南港中南段一小段  
737 等 2 筆地號大樓新建工程  
環境影響說明書變更內容對照表—  
變更審查結論

(定稿本)

開發單位：龍巖股份有限公司  
規劃單位：陳傳宗建築師事務所

審查結論公告日期：中華民國 110 年 4 月 15 日北市環綜字第 11060228533 號

圖 A03-2 本次設計一樓平面圖

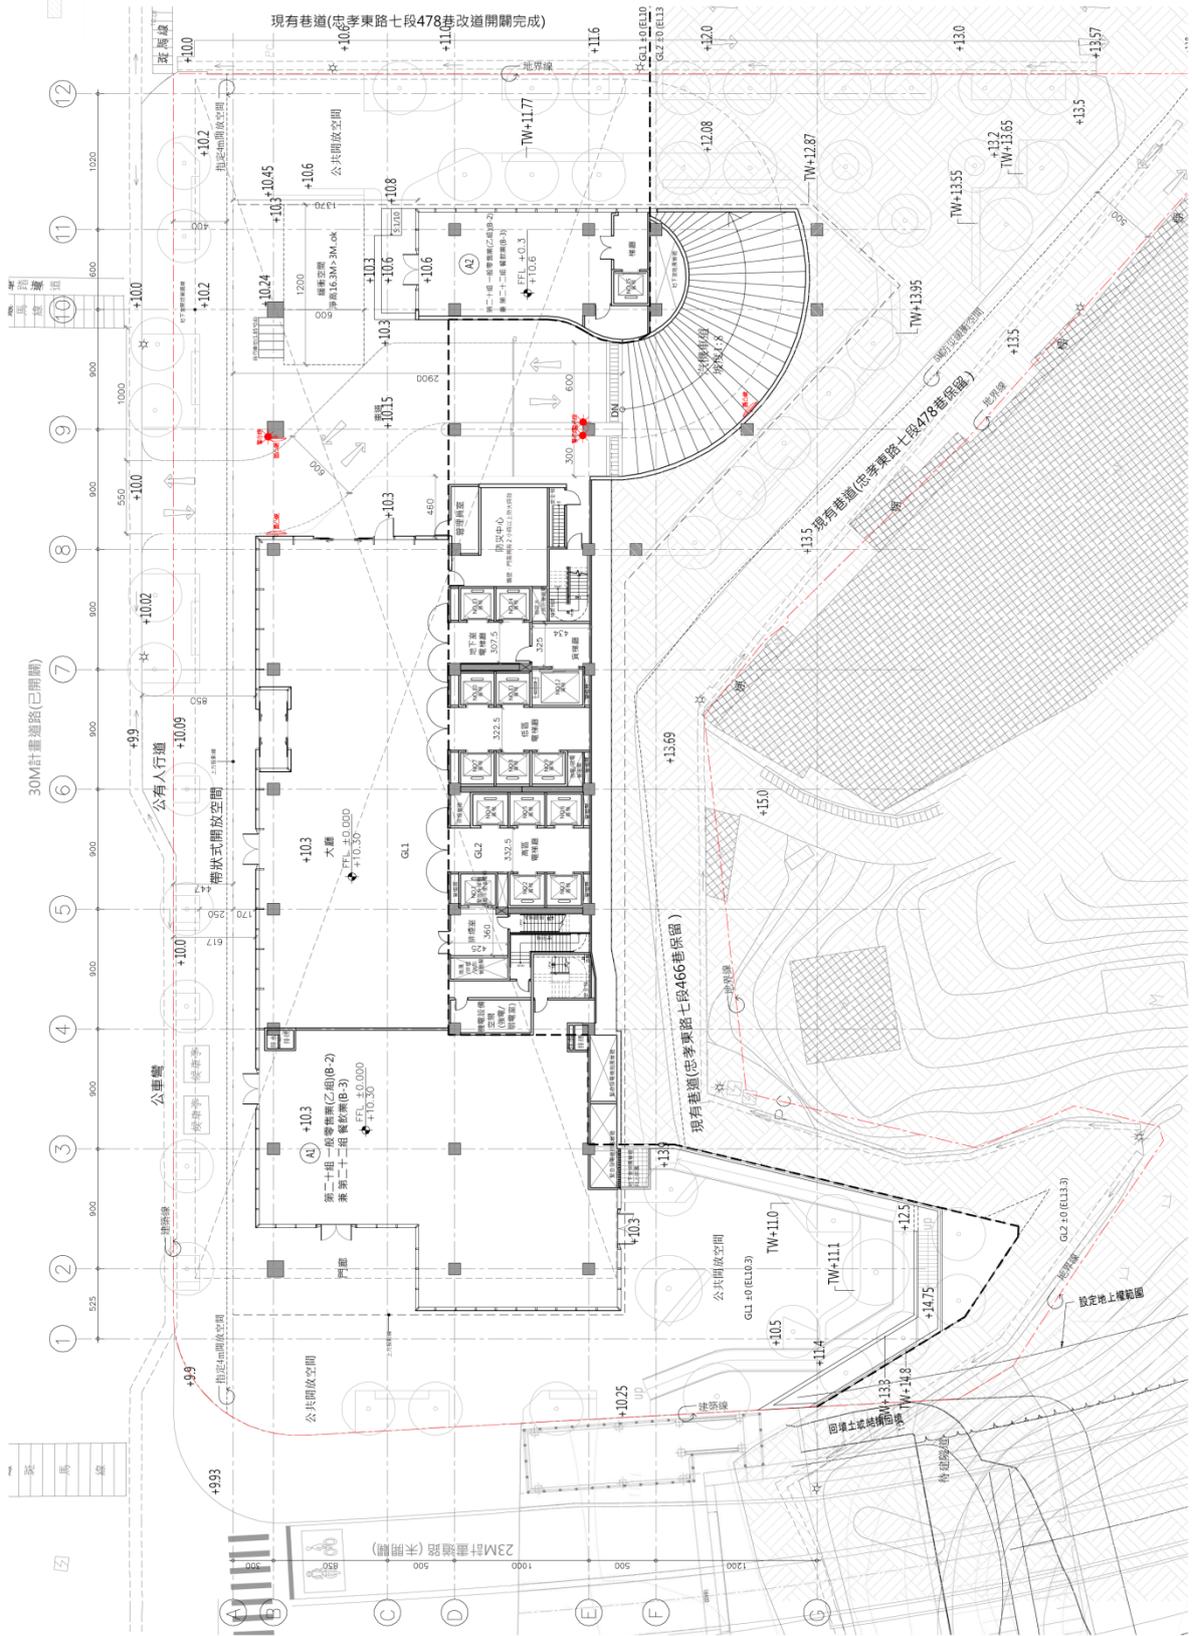
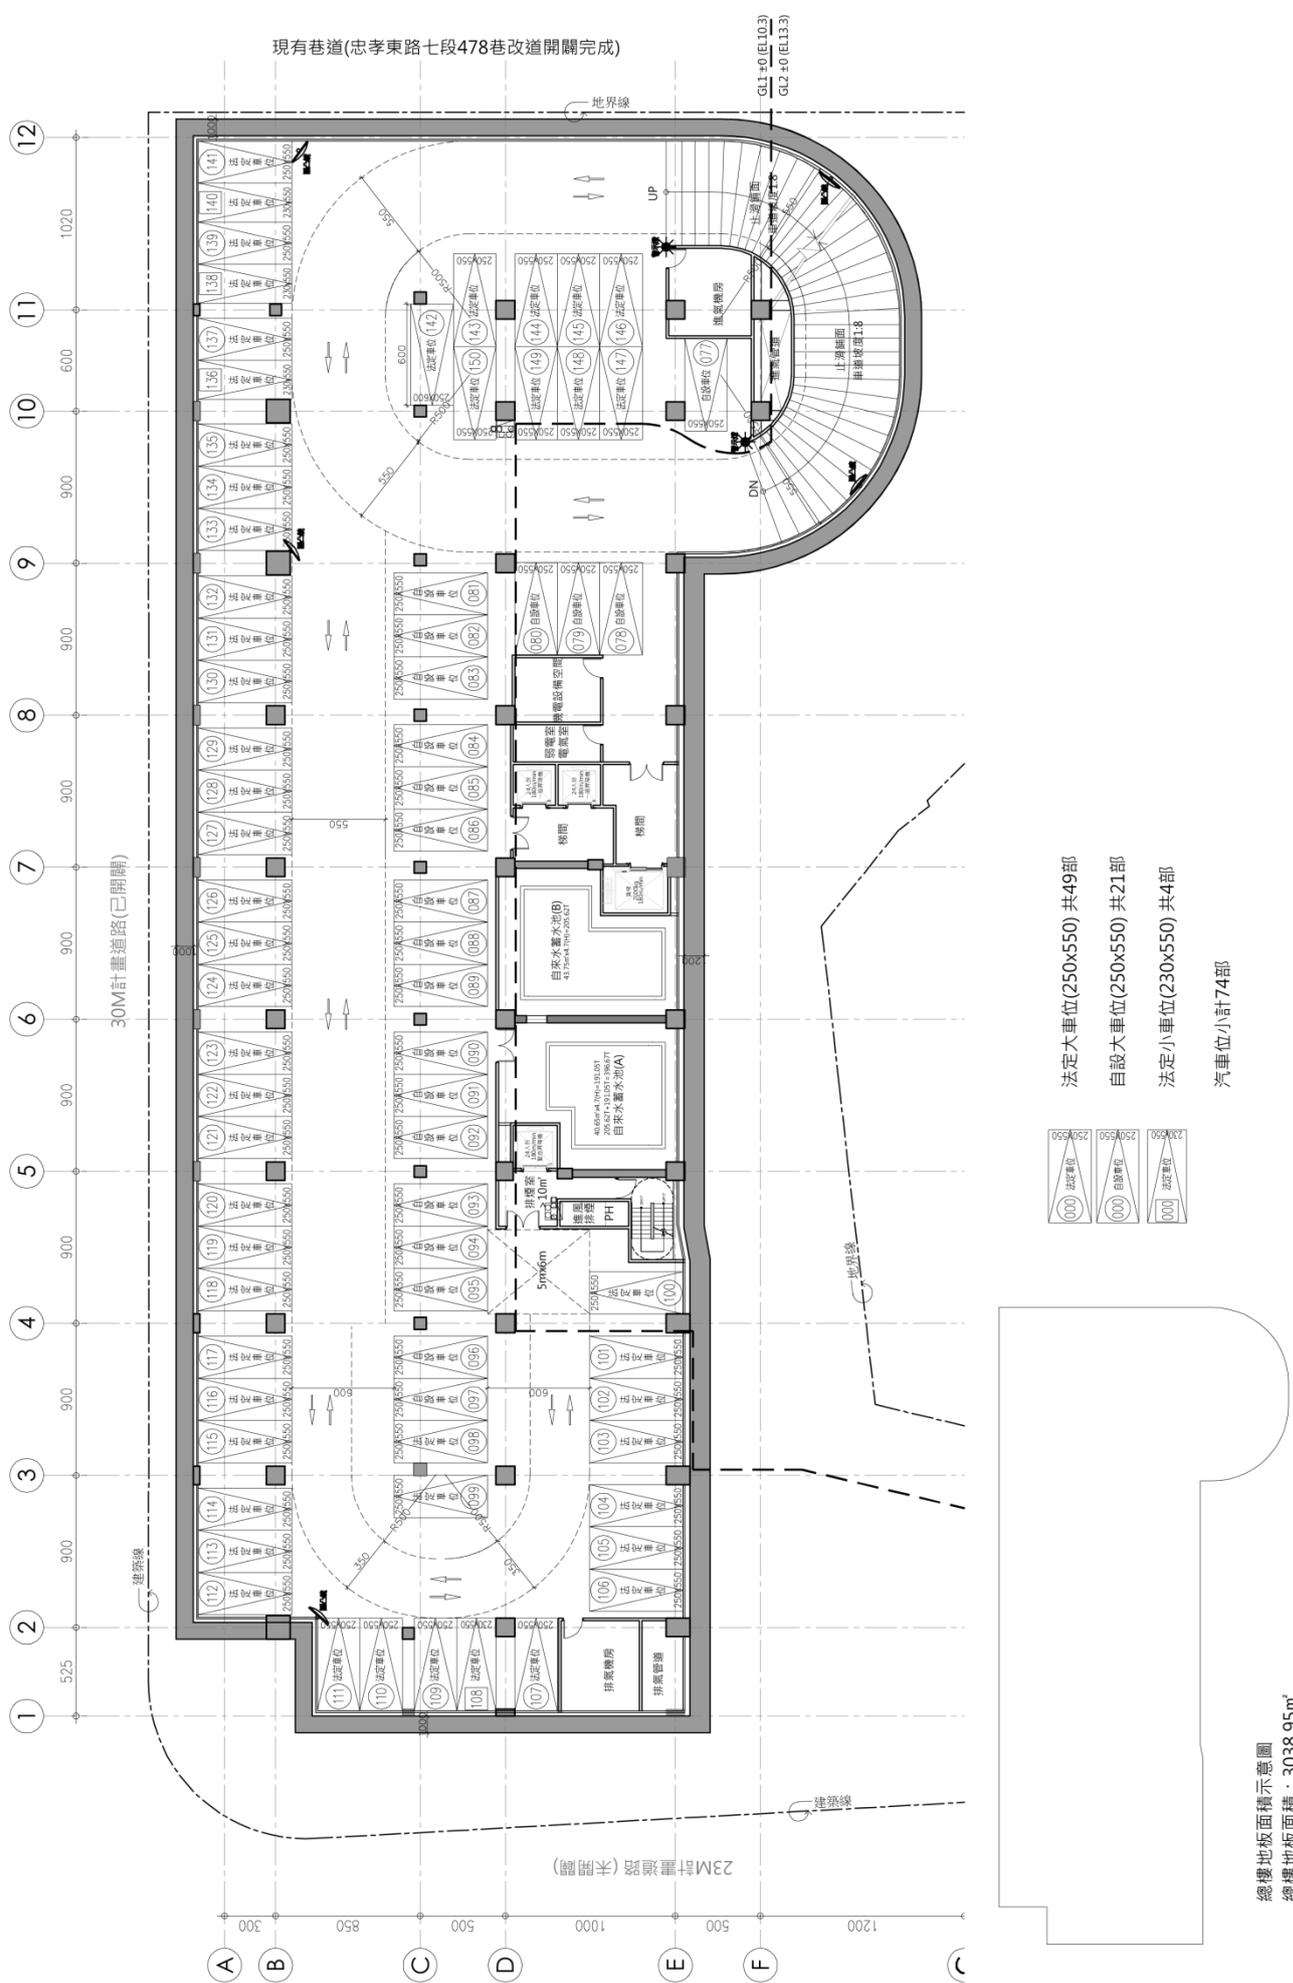
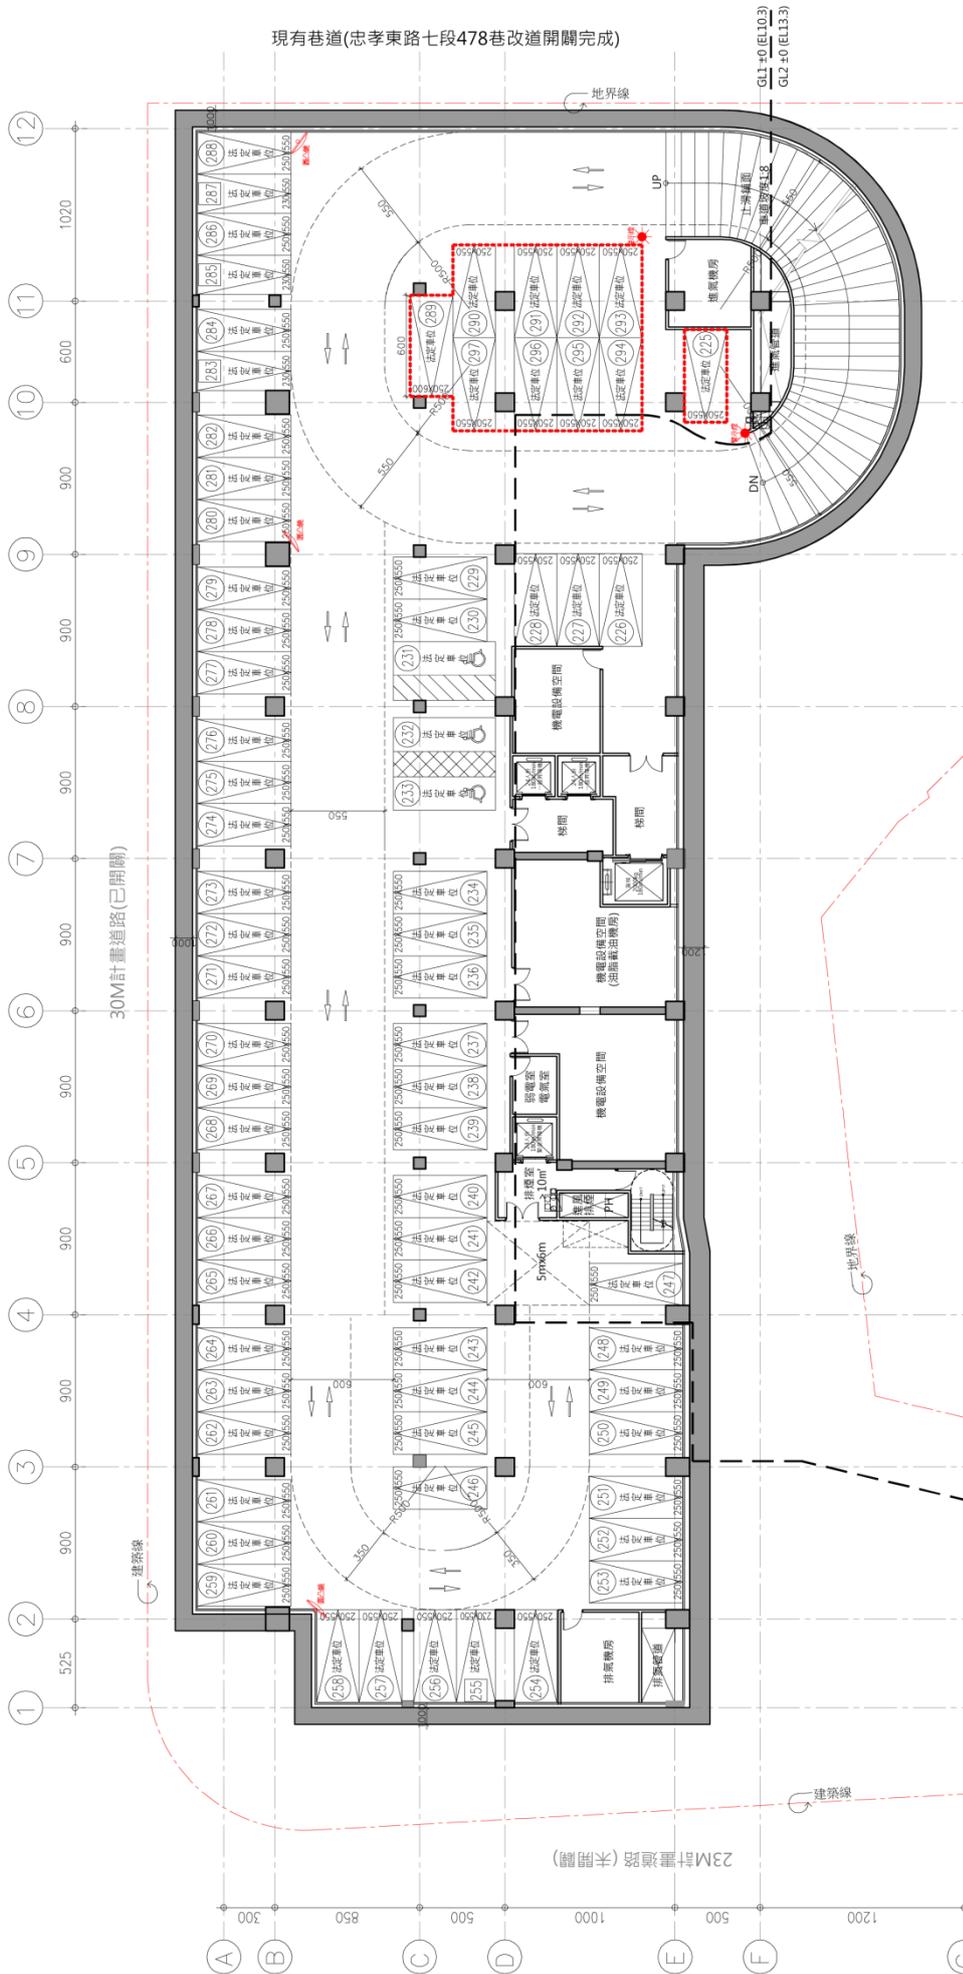
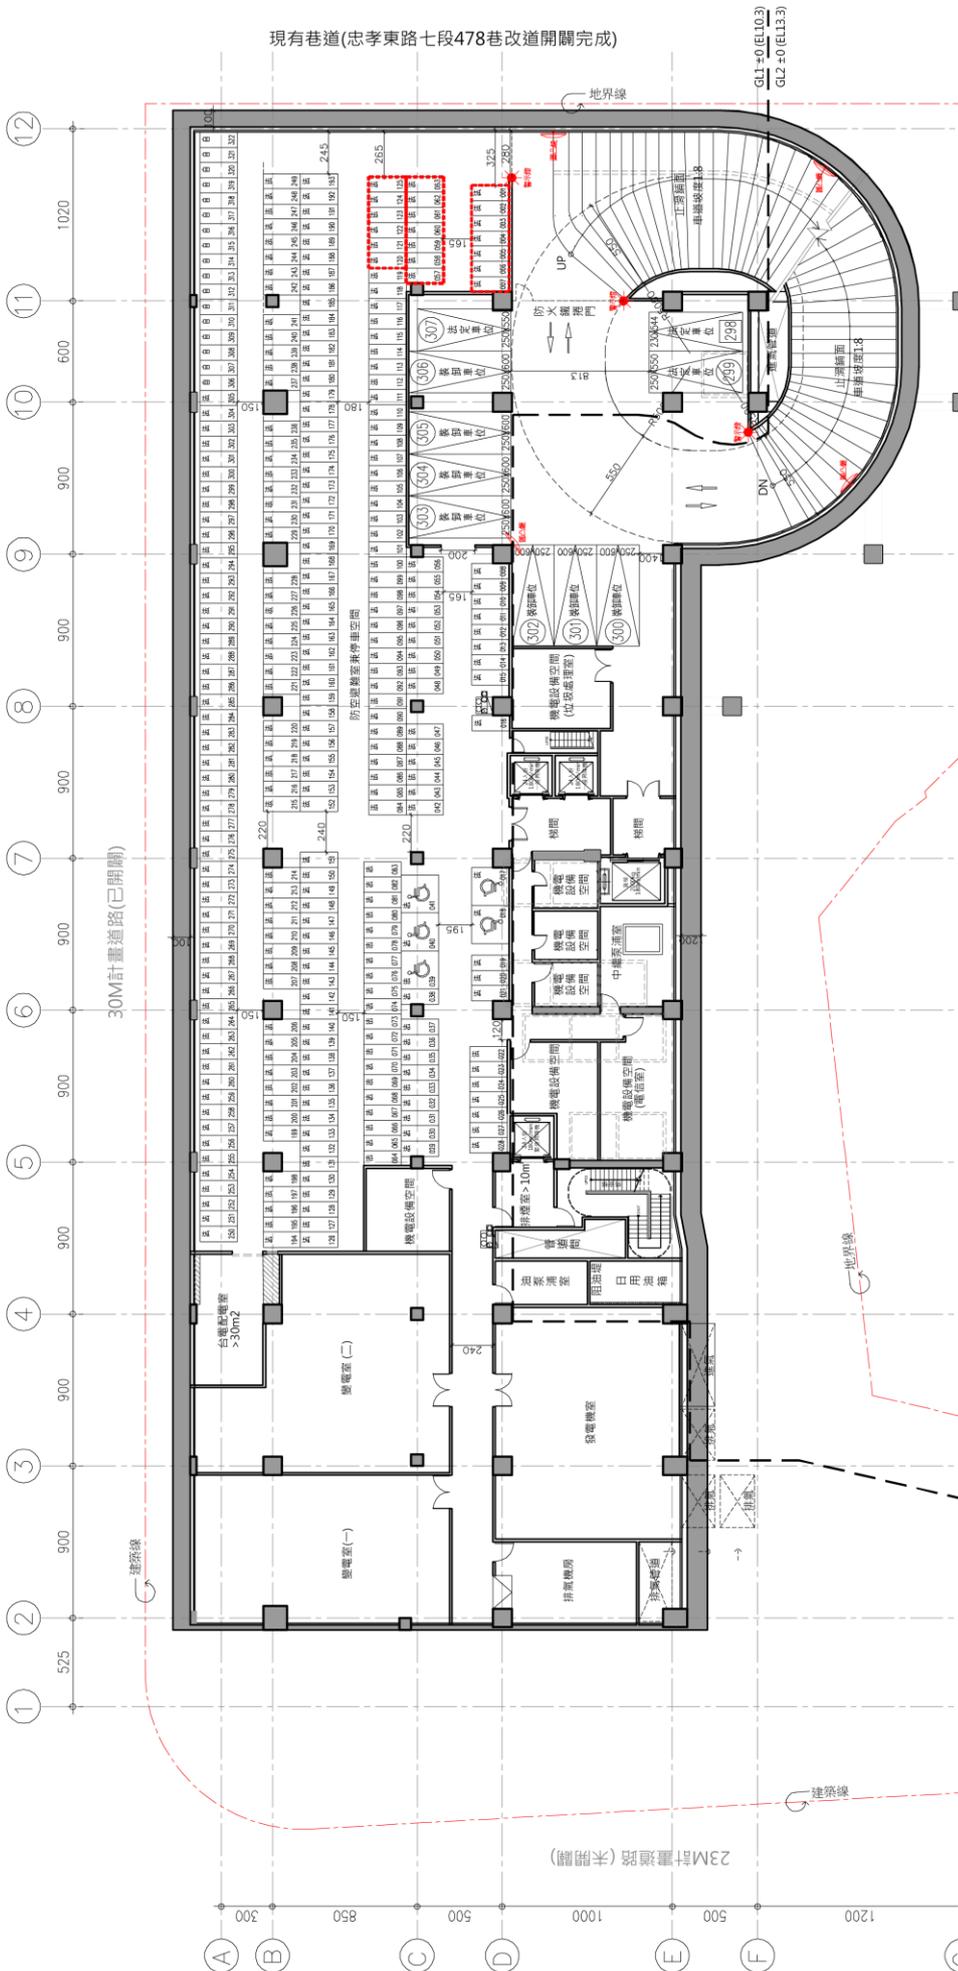
本案樓高其實沒問題，但車位這次變更增加110個汽車位、130個機車位，都還是在原來的地下五層？地下層的配置為何？出入口是否不變？
